UTILIZAÇÃO E CONSERVAÇÃO DO EDIFICADO

AUTO DE VISTORIA PARA VERIFICAÇÃO DAS CONDIÇÕES DE UTILIZAÇÃO E CONSERVAÇÃO DO EDIFICADO – RELATÓRIO FINAL

AUTO DE VISTORIA PARA VERIFICAÇÃO DAS CONDIÇÕES DE UTILIZAÇÃO E CONSERVAÇÃO DO EDIFICADO

Processo de Vistoria n.º: 2020/500.10.301/6

Fotografias

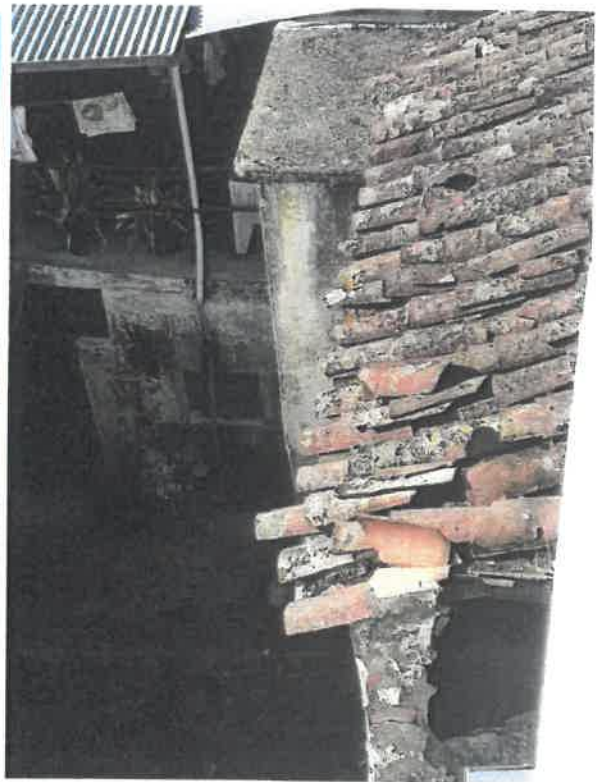
Verifica-se a existência de uma construção em estado de ruína.

A estrutura apresenta insuficiências dos elementos resistentes, significativa alteração da sua geometria e fendilhação em zonas críticas;

As paredes apresentam significativa alteração da geometria e deterioração extensível;

A cobertura apresenta alteração da sua geometria, falta de elementos resistentes fundamentais, danos significativos em pontos singulares, sistema de drenagem inexistente.

- Demolição das paredes, confinantes com as construções contíguas, assim como de todas as paredes divisórias. Capeamento nas paredes confinantes com a via pública assim como o reforço de beirado;
- Demolição da parte da cobertura ainda existente;
- Limpeza de toda a área no seu interior, nomeadamente o coberto vegetal e entulho.
